Krycí list ZBV

Název a evidenční číslo Stavby: II/191 Rožmitál pod Třemšínem - hr. kraje Název stavebního objektu/provozního souboru (SO/PS): SO 101 Rekonstrukce II/191	Číslo SO/PS / / číslo Změny SO/PS: <p style="text-align: center;">101/01</p>	Číslo ZBV: <p style="font-size: 1.5em;">5</p>
--	---	---

Změnový list

Věc: Vyjádření autorského dozoru stavby „II/191 Rožmitál pod Třemšínem - hr. kraje“ (AD) k navržené ZBV č. 4 související s niveletou vozovky v intravilánu Roželova a Mýt.

Graf zrnitosti

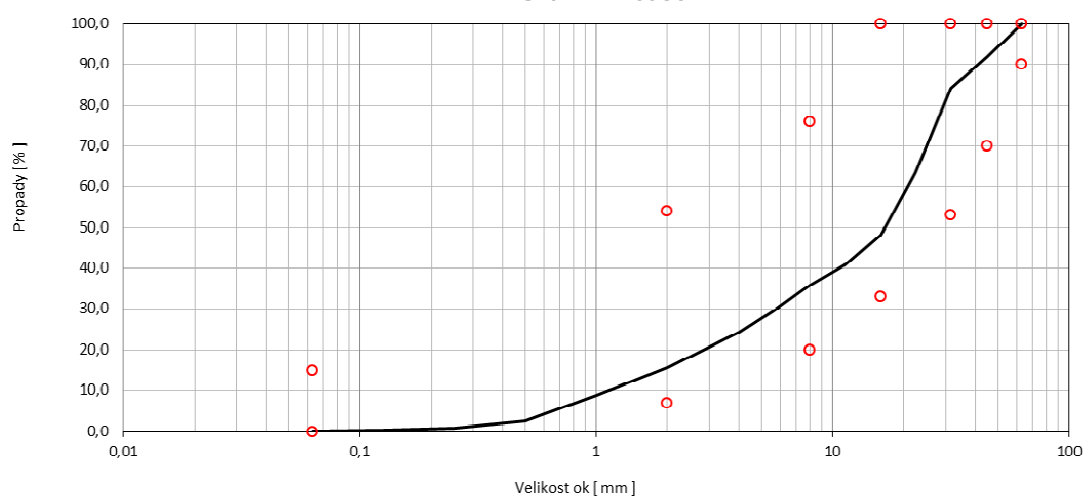
70 % RS-19-09-03 a 30 % R-mat 0/16

síto velikost mm	70 % RS-19-09-03 a 30 % R-mat 0/16 propad % hm.	požadavek TP 208 propad % hm.
63	100	90 – 100
45	92,0	70 – 100
31,5	84,2	53 – 100
22,4	63,4	
16	48,3	33 – 100
11	40,6	
8	36,0	20 – 76
4	24,2	
2	15,6	7 – 54
1	8,8	
0,5	2,5	
0,25	0,8	
0,125	0,4	
0,063	0,1	0 – 15 (5-15 doporučená hodnota pro asfaltovou pěnu)

VZOROVÝ PŘÍČNÝ ŘEZ 3 – NAVÝŠENÍ NIVELETY V INTRAVILÁNU ROŽELOVA

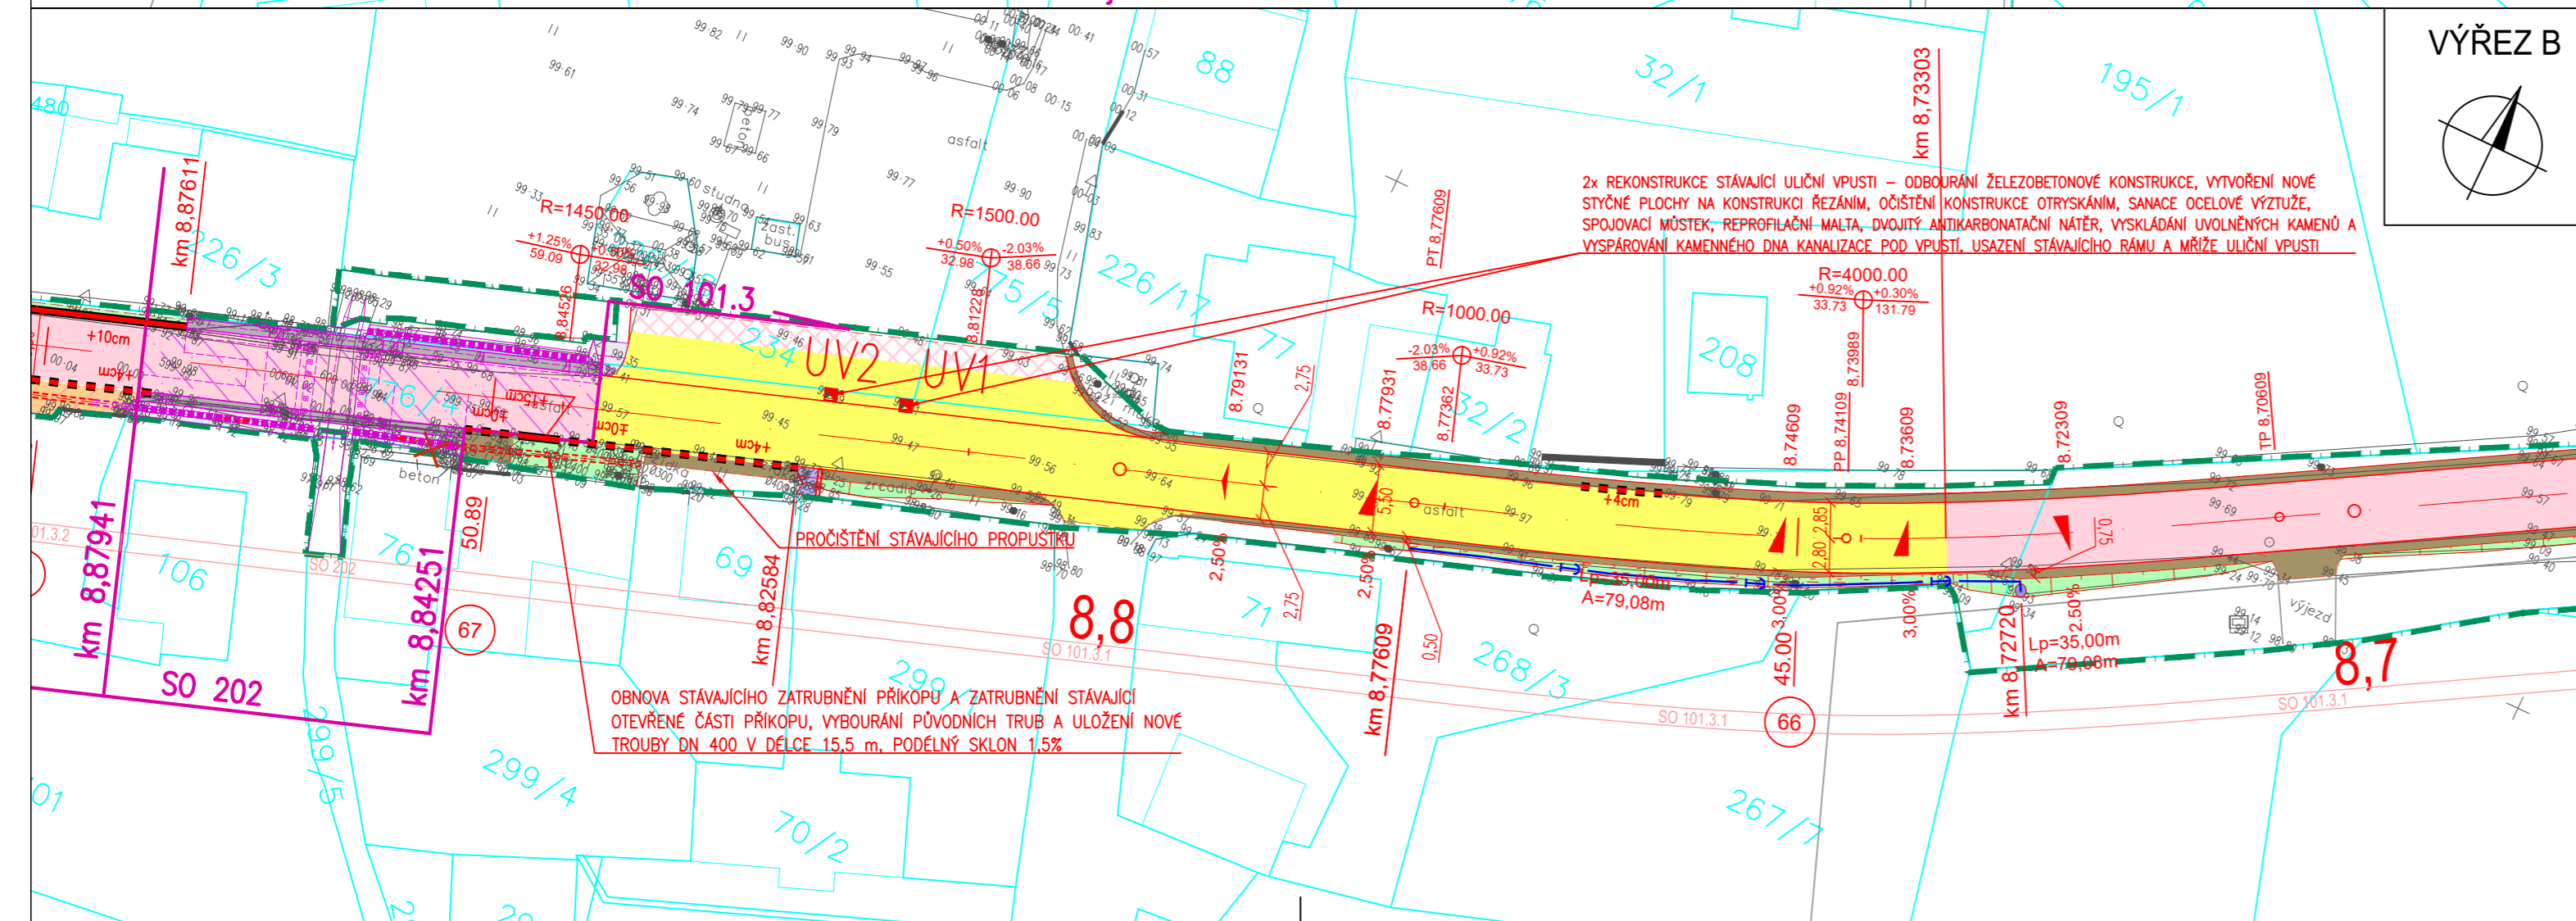
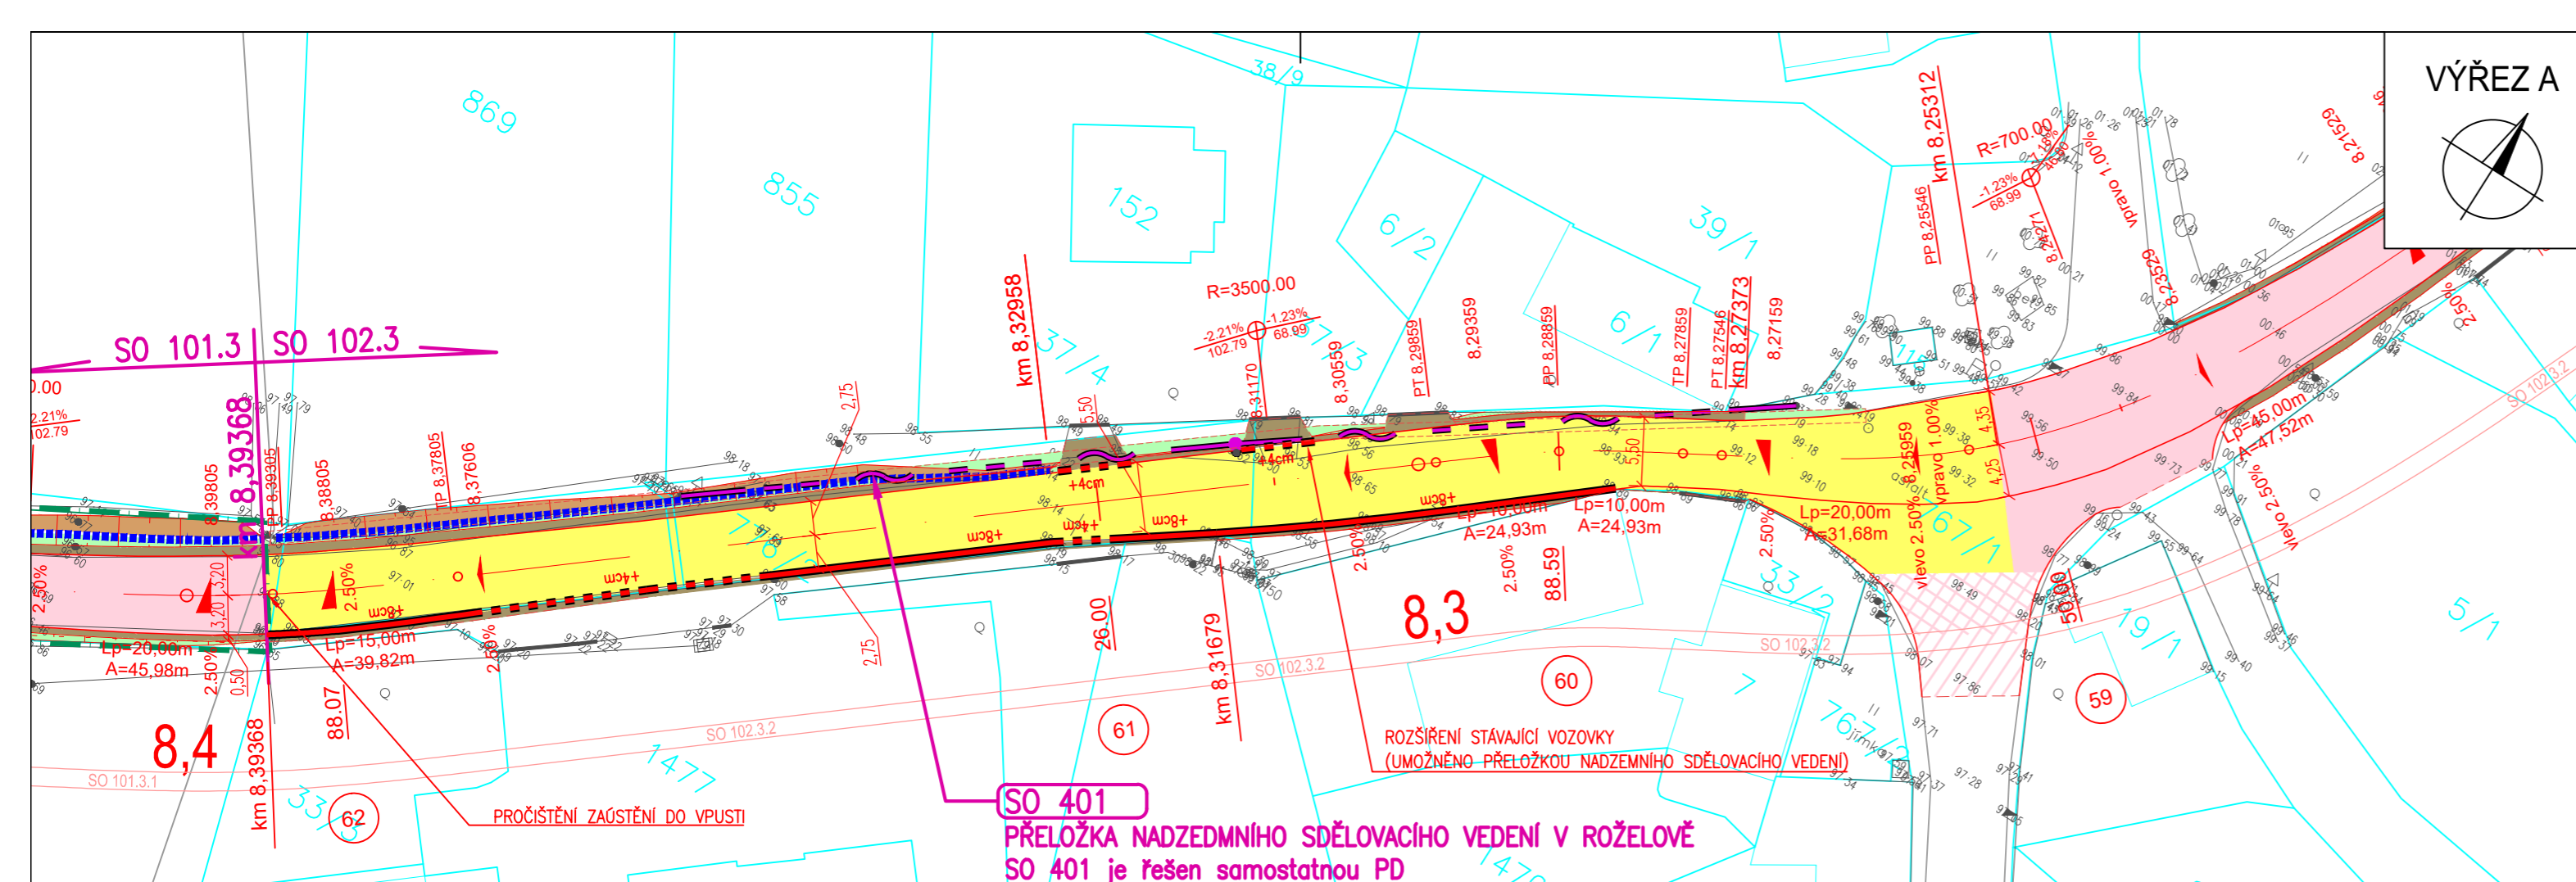
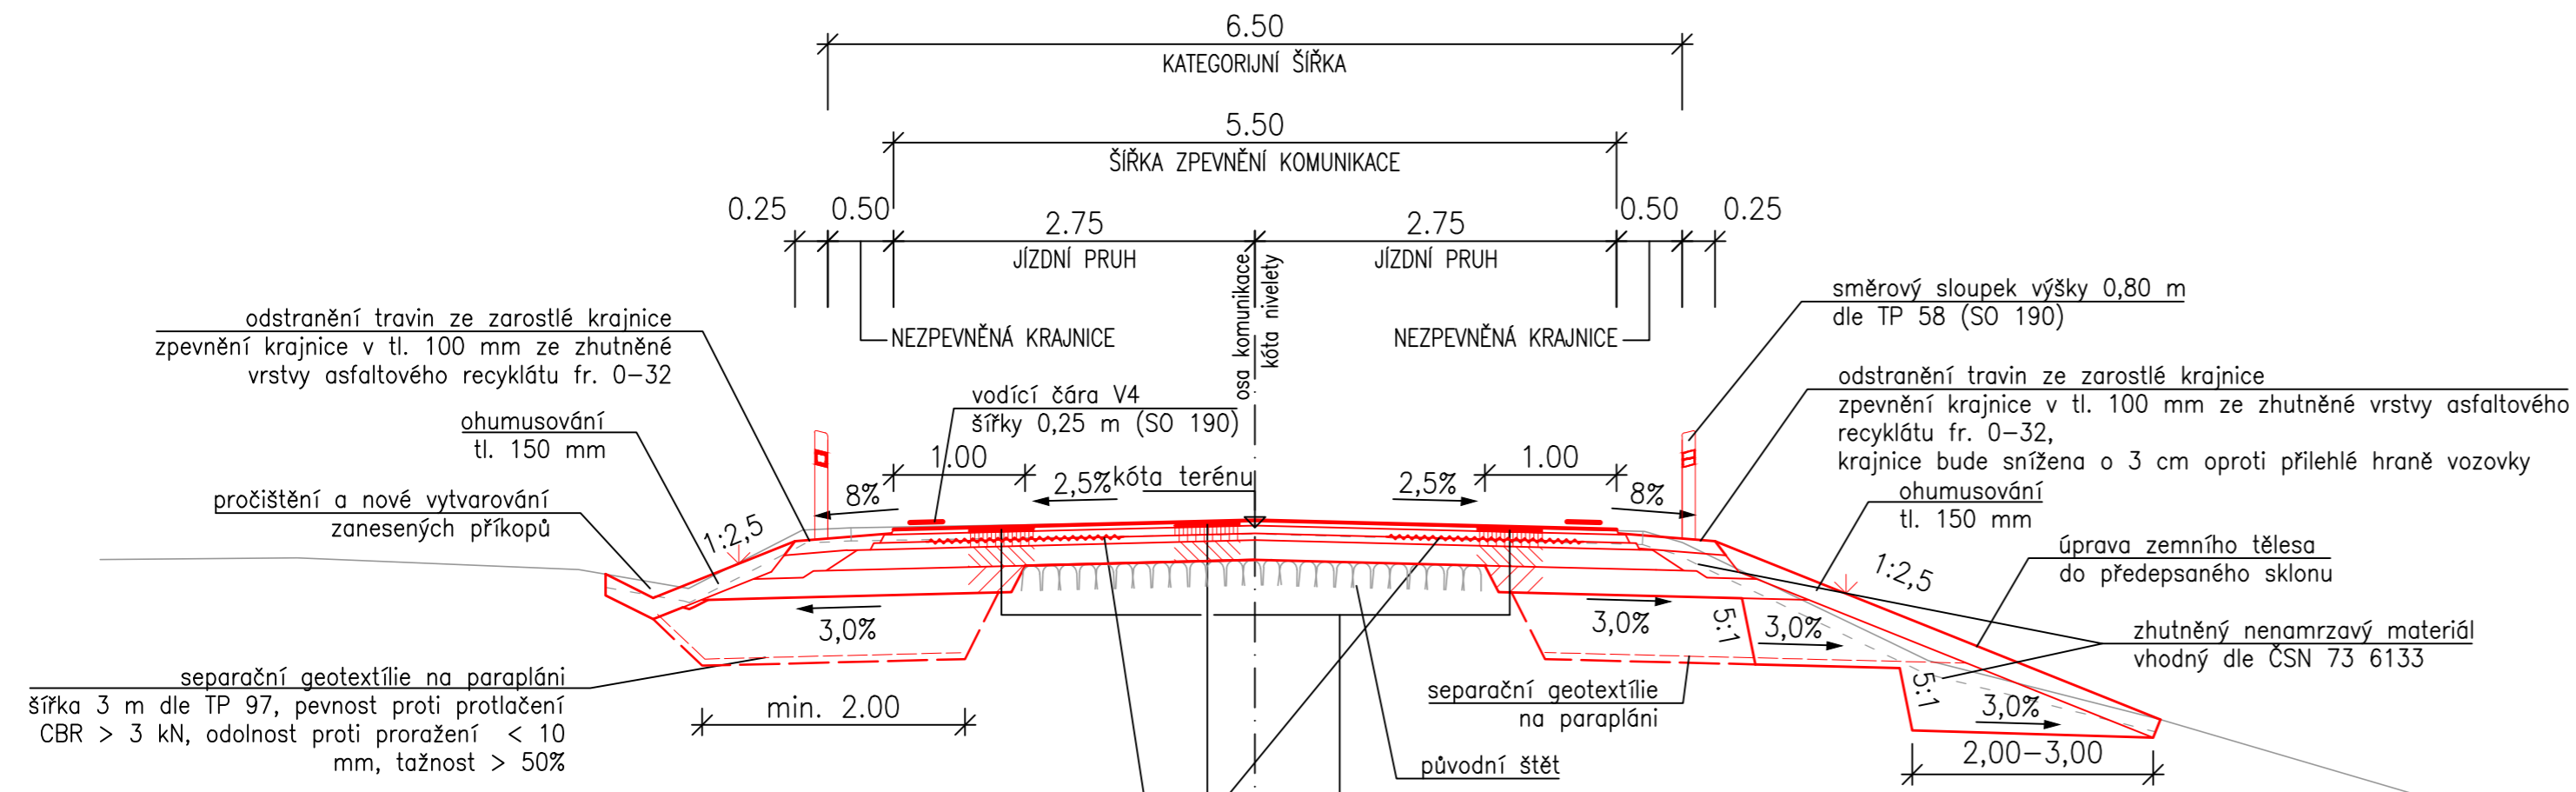
Zhotovitel si nechal provést průkazní zkoušku pro navrženou recyklaci za studena na místě. Z provedené zkoušky vyplynula potřeba doplnění křivky zrnitosti o 30 % R-mat 0/16. Bez doplnění křivky zrnitosti nelze recyklaci za studena na místě provést. Nutnost doplnění materiálu v tak velkém rozsahu projektant nemohl předpokládat. V extravilánových úsecích bylo doplnění materiálu realizováno bez navýšení rozsahu frézování vozovky oproti PDPS, to však znamenalo zvýšení nivelety oproti PDPS o dalších 5 cm (celkem se tak niveleta vozovky v extravilánových úsecích zvedla o 10 cm). V intravilánu Roželova a Mýt je však zvýšení nivelety nevhodné vzhledem ke sjezdům k nemovitostem a napojení ostatních komunikací. Pro dodržení projektové nivelety je však nutné zvýšit objem vybouraných asfaltových vrstev původní vozovky – asfaltové vrstvy bude nutné odebrat do větší hloubky. Navržené ZBV č. 4 obsahuje toto navýšení objemu odebíraných asfaltových vrstev a změnu souvisejících položek.

výztužná nalepovací geomříž položená na podkladní asfaltovou vrstvu v místě rozhraní nových a stávajících nestmelených vrstev, přesah min. 0,6 m (výztužná geomříž bude použita pouze v místech, kde chybí ochranná vrstva z kameniva a není tak možné udělat zazubení mezi sanací zóny a následnou vrstvou šterkodrti)

KONSTRUKCE VOZOVKY V MÍSTĚ NEÚNOSNÉHO PODLOŽÍ NEBO ROZŠÍŘENÍ VOZOVKY OPROTI STÁVAJÍCÍMU STAVU:
 Odebrání asfaltových a podkladních konstrukčních vrstev vozovky na úroveň nové pláně, průměrně do hloubky 500 mm. Na základě měření hodnot modulů přetvárnosti na pláni v případě nedodržení minimálních předepsaných hodnot bude zemní pláň sanována:
 - vrstva šterkodrti ŠD 0/32 v tl. 0,50 m nebo ŠD 0/250 v tl. 0,60 m*,
 - separační geotextílie na parapláni.

KONSTRUKCE VOZOVKY – FRÉZOVÁNÍ, RECYKLACE ZA STUDENA NA MÍSTĚ, NOVÝ TŘÍVRSTVÝ KRYT:

Frézování původních asfaltových vrstev vozovky do hloubky 100 mm. Odstranění podkladu zpevněných ploch s asfaltovým pojivem v tl 50 mm, maximálně na úroveň původního štětu. Rozfrézování, přidání doplňkového kameniva podle výsledků průkazní zkoušky, reprofilace do požadovaných sklonových poměrů a předhutnění vrstvy.

Asfaltový beton obrusný	ACO 11+	ČSN EN 13108-1, ČSN 73 6121	tl. 40 mm
Spojovací postřik emulzní	PS-CP	ČSN EN 13808, ČSN 73 6129, ČSN 73 6132	0,30 kg/m ²
Asfaltový beton ložný	ACL 16+	ČSN EN 13108-1, ČSN 73 6121	tl. 60 mm
Spojovací postřik emulzní	PS-CP	ČSN EN 13808, ČSN 73 6129, ČSN 73 6132	0,40 kg/m ²
Asfaltový beton podkladní	ACP 16+	ČSN EN 13108-1, ČSN 73 6121	tl. 50 mm
Infiltrační postřik emulzní	PI-CP	ČSN EN 13808, ČSN 73 6129, ČSN 73 6132	1,00 kg/m ²
Recyklace za studena na místě	RS CA	TP 208	tl. 150 mm
CELKEM NOVÁ KONSTRUKCE		(min. 120 mm při výskytu štětu s ohledem na projektovou nivelety)	tl. 300 mm

Následně bude provedena vozovka ve skladbě:

Asfaltový beton obrusný	ACO 11+	ČSN EN 13108-1, ČSN 73 6121	tl. 40 mm
Spojovací postřik emulzní	PS-CP	ČSN EN 13808, ČSN 73 6129, ČSN 73 6132	0,30 kg/m ²
Asfaltový beton ložný	ACL 16+	ČSN EN 13108-1, ČSN 73 6121	tl. 60 mm
Spojovací postřik emulzní	PS-CP	ČSN EN 13808, ČSN 73 6129, ČSN 73 6132	0,40 kg/m ²
Asfaltový beton podkladní	ACP 16+	ČSN EN 13108-1, ČSN 73 6121	tl. 50 mm
Infiltrační postřik emulzní	PI-CP	ČSN EN 13808, ČSN 73 6129, ČSN 73 6132	1,00 kg/m ²
Recyklace za studena na místě	RS CA	TP 208	tl. 150 mm
Šterkodrt	ŠD 0/32 nebo 0/63*	ČSN EN 13285, ČSN 73 6126-1	tl. 200 mm
CELKEM NOVÁ KONSTRUKCE			tl. 500 mm

Frézovaný materiál z původní vozovky bude rozprostřen na novou vrstvu šterkodrti, bude přidáno doplňkové kamenivo podle výsledků průkazní zkoušky, bude provedena reprofilace do požadovaných sklonových poměrů a předhutnění vrstvy. V závislosti na technologickém postupu prací se v případě časové prodlevy a pojiždění recyklované vrstvy zajistí její ochrana jednovrstvým emulzním nátěrem (položka není započtena v soupisu prací).
